Verkoop [Afd 8.4.2]

Niet conform

Verslagnummer: 22/29102024/39720/1/1

Inspectie adres: Broekzijstraat 133, 2275 Lille (België)
De fundering dateert van: Voor 1 oktober 1981
Type: Verkoop [Afd 8.4.2]

Elektrisch bord

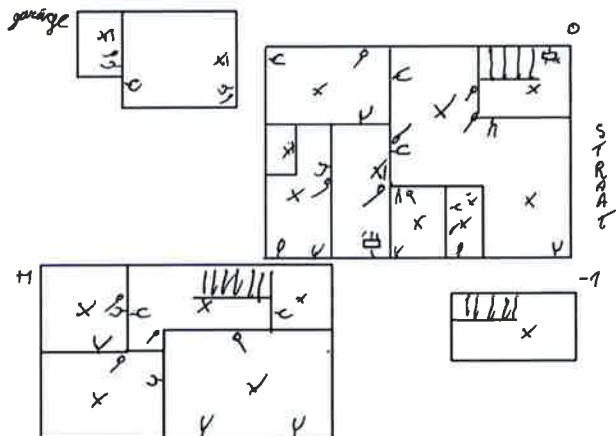
- De controle van een/meerdere foutlussen is niet afdoende. - oAfd 6.5.7.2.b.4.d; oAfd 6.4.6.4.b.4
 - Het verdeelbord is niet conform. - oAfd 5.3.5.1 ; oAfd 4.2.2.1.b
